# FENILE

17 giugno 2023 ore 9,30-12,30

## area scolastica

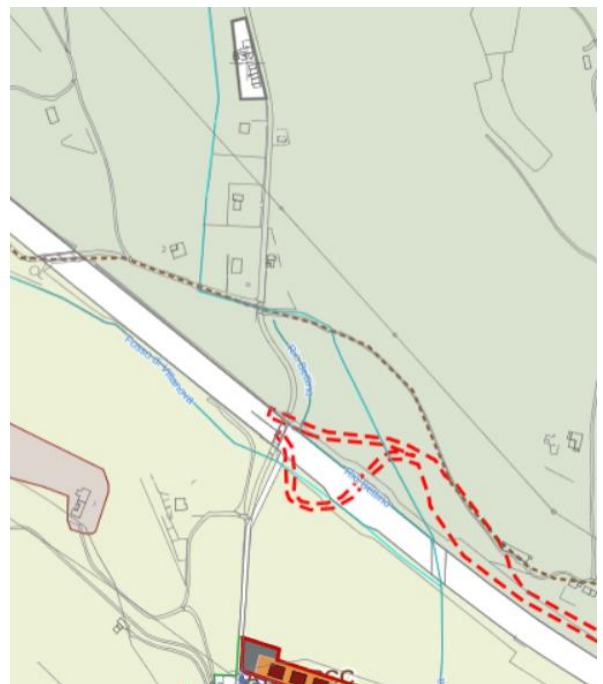
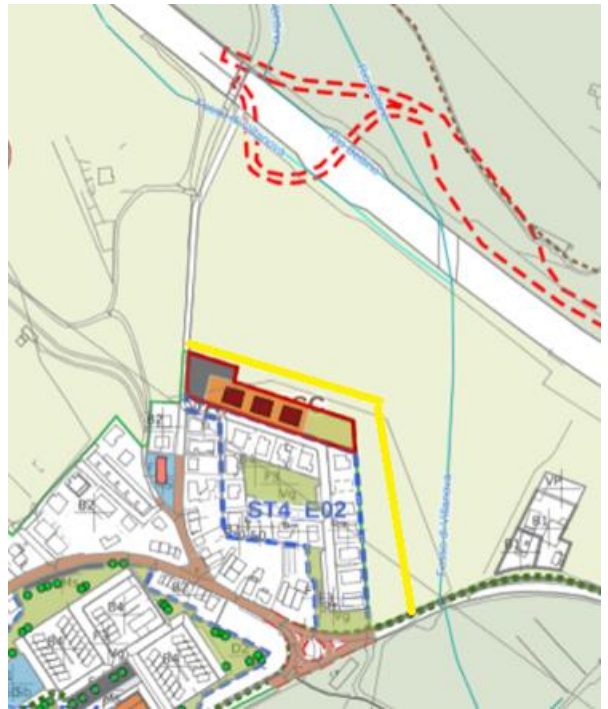
- l'asilo di Magiotti è troppo lontano;
- non ci sono parcheggi;
- le auto che accompagnano i bambini a scuola sostano lungo via del Castello;
- via del Castello è utilizzata come scorciatoia per Pesaro, quindi in certi orari è molto trafficata e le macchine prendono velocità;
- ne risulta un generale caos molto pericoloso,
- i bambini sono impossibilitati ad andare a scuola da soli malgrado le distanze lo consentirebbero;
- si chiede la realizzazione del parcheggio previsto all'interno del comparto AT\_14\_PCC
- si chiede se non sia meglio creare una circonvallazione esterna alle vie Mazzola e Pozzo che da via del Castello raggiunga direttamente la Provinciale in modo da evitare il traffico di transito nel cuore di Fenile (linea gialla), con uscita obbligatoria a destra in ingresso alla rotatoria attualmente in costruzione;
